大間原子力発電所審査資料	
資料番号	OM1-CA197-R00
提出年月日	2023年9月7日

大間原子力発電所  
基準津波策定のうち、  
地震による津波及び地震以外の要因による津波の  
コメント回答について  
(三陸沖から根室沖のプレート間地震に伴う津波ほか)

電源開発株式会社

・本資料では、審査会合の指摘事項については、下表のとおり回答する。

## コメントNo. S5-57

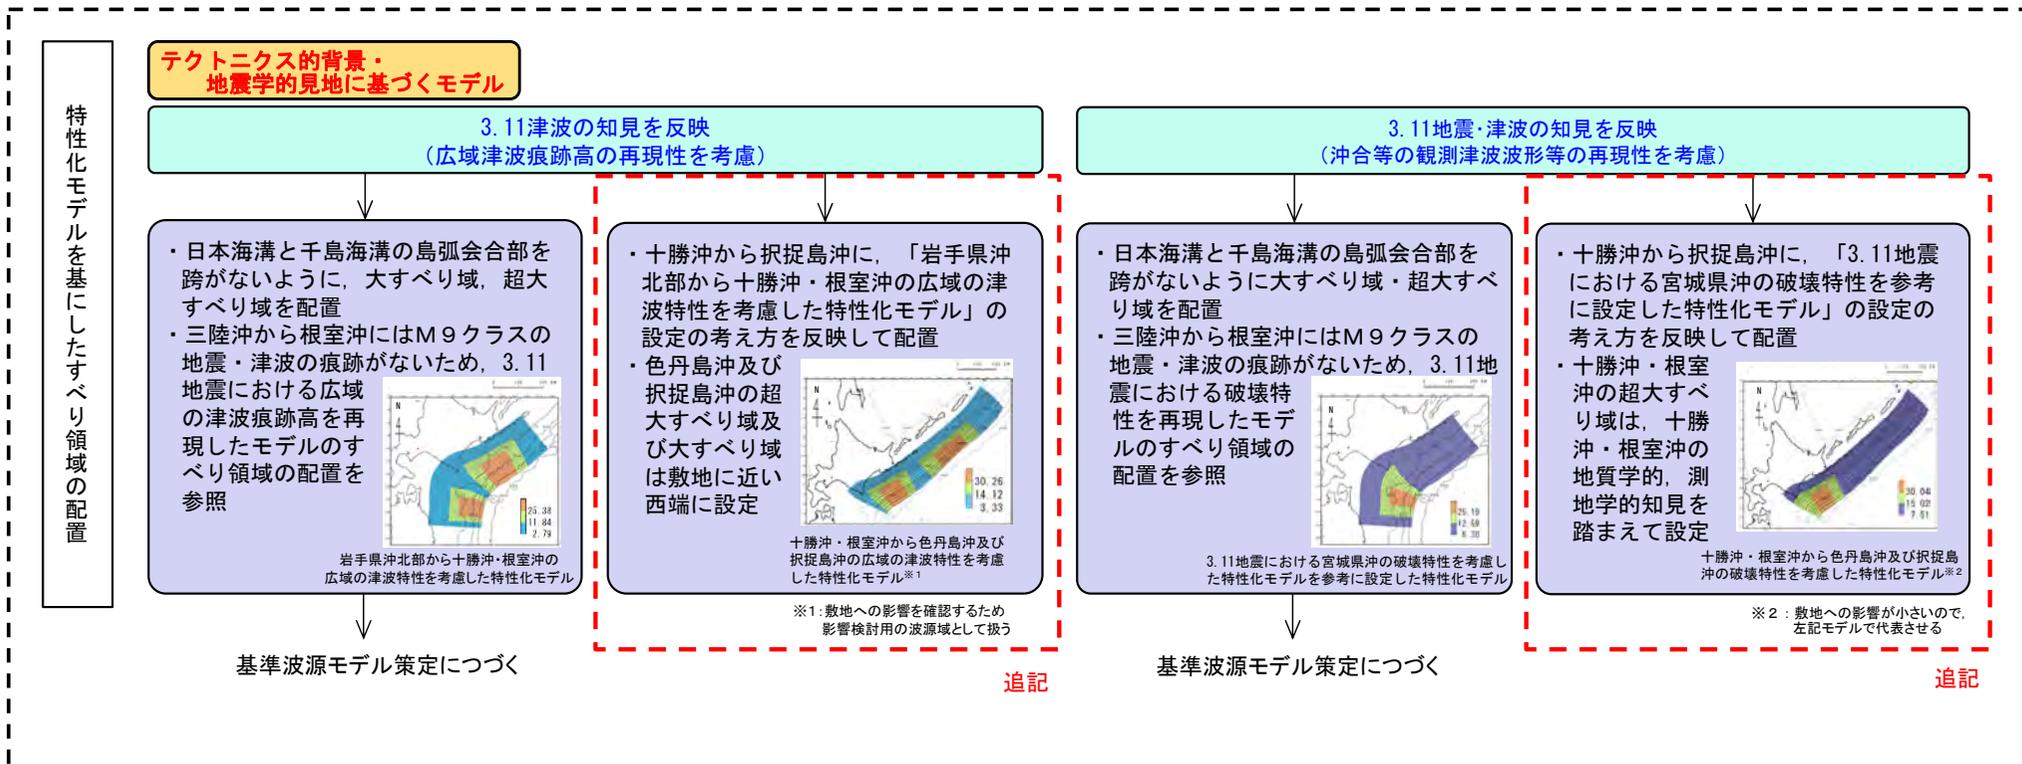
No.	項目	指摘時期	コメント内容
S5-57	三陸沖から根室沖	第1023回会合(2021.12.24)	三陸沖から根室沖のプレート間地震に伴う津波の想定波源域について、検討プロセスを記載する観点から、三陸沖から根室沖のプレート間地震に伴う津波の基準波源モデル策定のフロー図において、「すべり領域の配置」として、超大すべり域が2つのケース及び1つのケースについて、「十勝沖・根室沖から色丹島沖及び択捉島沖のモデル」を追記する等、記載を適正化すること。

- 検討対象波源域の検討に係り、「十勝沖・根室沖から色丹島沖及び択捉島沖」も検討対象とした上で、影響検討用の波源域等とするプロセスが明確になるように、基準波源モデル策定のフロー図等に「十勝沖・根室沖から色丹島沖及び択捉島沖のモデル」を追記する。

## コメントNo. S5-58 (3 / 4)

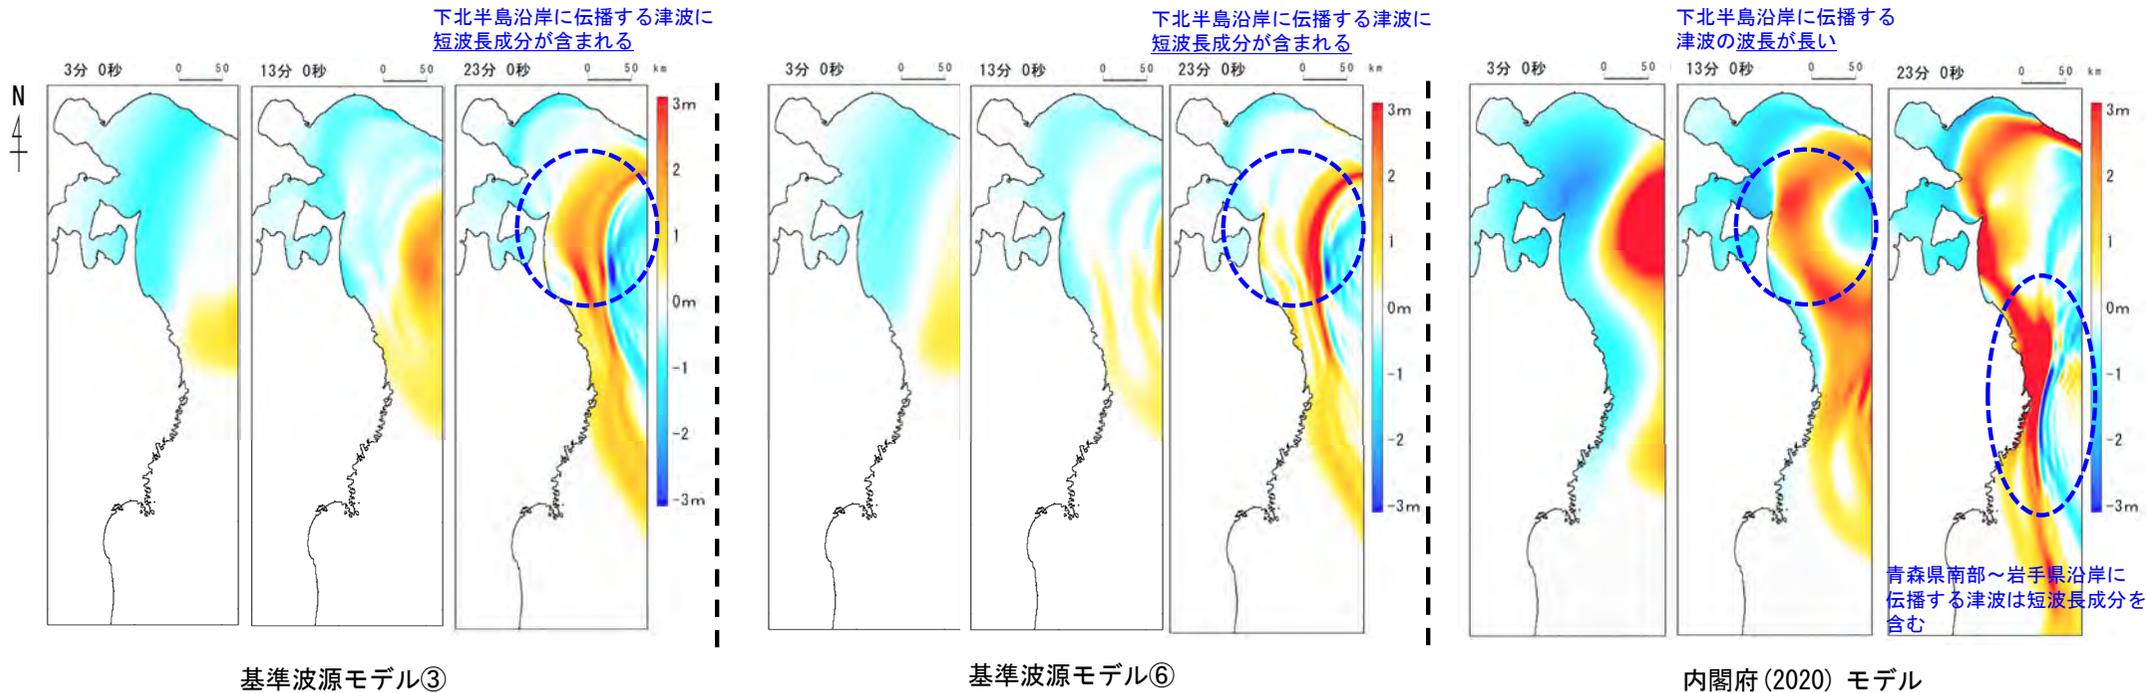
No.	項目	指摘時期	コメント内容
S5-58	三陸沖から根室沖	第1023回会合(2021.12.24)	<p>基準波源モデル①～⑥と内閣府(2020)モデルとの比較・分析について、時刻歴波形、パワースペクトル、スナップショットによる分析結果を有機的に用いて要因分析に関する説明を加えるとともに、以下を適正化すること。</p> <p>・内閣府(2020)による津波は、青森県沖の大すべり域の影響が大きく、波長の長い津波が伝搬するため、大間崎を回り込んだ大間崎以西の水位減衰傾向が小さくなること。</p>

- 基準波源モデル①～⑥と内閣府(2020)モデルに関し、波源域から敷地への影響について、下北半島周辺の津波伝播スナップショット等を比較する。
- 津軽海峡開口部に伝播してくる津波の特徴として、基準波源モデル①～⑥(代表として③, ⑥を例示)の津波は、相対的に短波長の波が卓越する。
- 一方、内閣府(2020)モデルの津波は、相対的に長波長の波が卓越する。この津波は、津軽海峡開口部の東方海域のプレート境界面深部に配置された大すべり域で発生した津波による影響が大きいと考えられる。

## コメントNo. S5-60

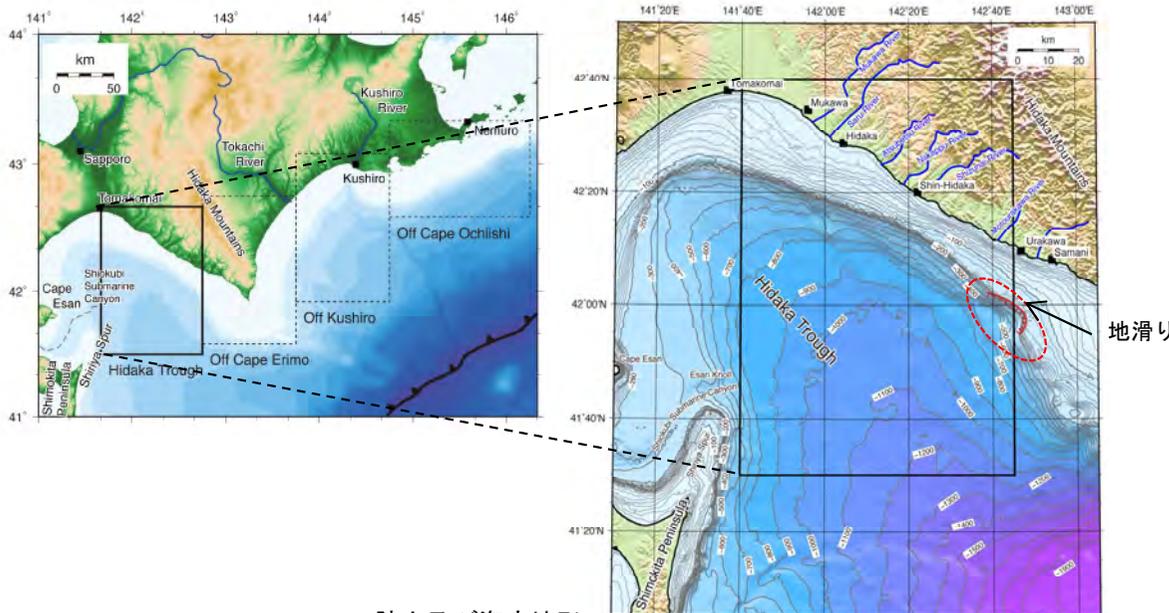
No.	項目	指摘時期	コメント内容
S5-60	海底地すべり	第1023回会合(2021.12.24)	海底地すべり地形の抽出に関して、北海道日高沖に海底地すべりが示されており、「敷地との距離、位置関係を考慮すると影響は小さいと考えられる」と記載されているが、「影響は小さい」とした根拠について説明すること。また、野田・片山(2013)以降も日高舟状海盆に係る知見が新たに出されていることから、併せて記載すること。

- ・北海道日高沖の海底地すべりによる津波の敷地への影響が小さい根拠として、海底地すべりによる津波の特性及び敷地との位置関係について、以下のとおり記載を見直すと共に、新たな知見を示す。
- 「・野田・片山(2013)等では、北海道日高沖に海底地すべりが示されている。
- ・海底地すべりに起因する津波は、地震による津波に比べて短波長成分が卓越するため減衰傾向が大きくなること、仮に当該地点の海底地すべりが発生したとしても、敷地は津軽海峡内に位置しており波源に正対もしていないことを考慮すると、北海道日高沖の海底地すべりによる短周期の津波は屈折、反射等によりエネルギーが逸散し、減衰すると思われる。
- ・以上より、北海道日高沖の海底地すべりによる津波の敷地への影響は小さいと考えられる。」
